Scorpion-2-190

Необходимо выполнить:

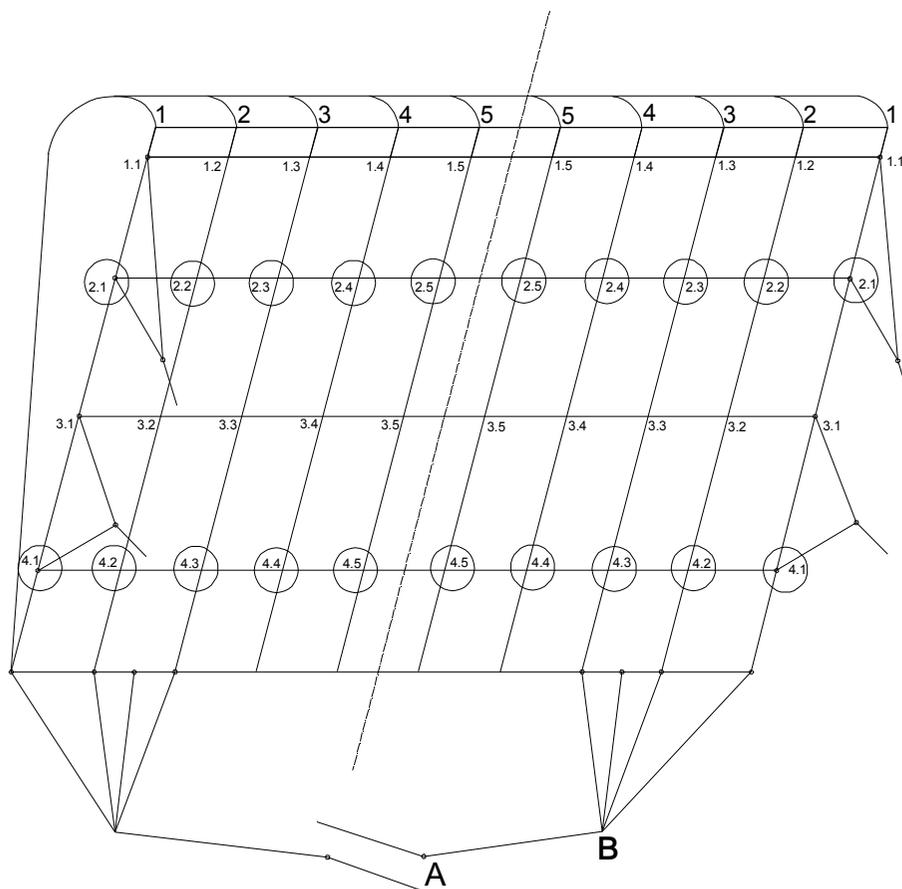
Ряд 3 Стропа № 3.5 - уменьшить у свободных концов (- 20 мм);
 3.4 - уменьшить у свободных концов (- 20 мм);
 3.3 - уменьшить у свободных концов (- 20 мм);
 3.2 - уменьшить у свободных концов (- 20 мм);
 3.1 - уменьшить у свободных концов (- 20 мм);

Стропа управления отрезок АВ уменьшить (- 20 мм).

1.5 - 2.5 = 90 мм	1.5 - 3.5 = 260 мм	3.5 - 4.5 = 240 мм
1.4 - 2.4 = 90 мм	1.4 - 3.4 = 260 мм	3.4 - 4.4 = 240 мм
1.3 - 2.3 = 90 мм	1.3 - 3.3 = 260 мм	3.3 - 4.3 = 240 мм
1.2 - 2.2 = 90 мм	1.2 - 3.2 = 260 мм	3.2 - 4.2 = 240 мм
1.1 - 2.1 = 80 мм	1.1 - 3.1 = 240 мм	3.1 - 4.1 = 220 мм
